突出本土文化

淇水诗苑景观设计方案评审会专家发言摘要

诗亭

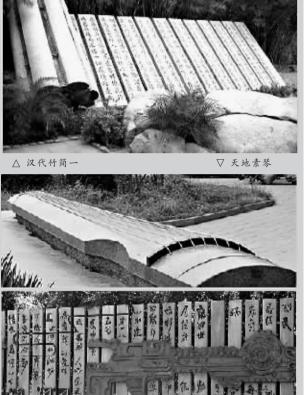
汉阙不能做四个,顶 多做一对就可以了。阙在 中国是一种非常理性的建 筑,它是一道象征性的门, 有宫阙、城阙、庙阙和墓阙 之分,我们在这里就当是 秦汉入口的地方,是个露 阙,做两道阙即可。值得注 章的是, 汉代的阚不做则 已,要做就做成精品,做一 对非常精致的汉阙表现秦 汉时代,效果非常好。此 在秦汉区里可以加 些汉亭,汉刘邦就是亭长 出身,亭子里刻几首诗词, 这样更能体现出这个时期 的特点。
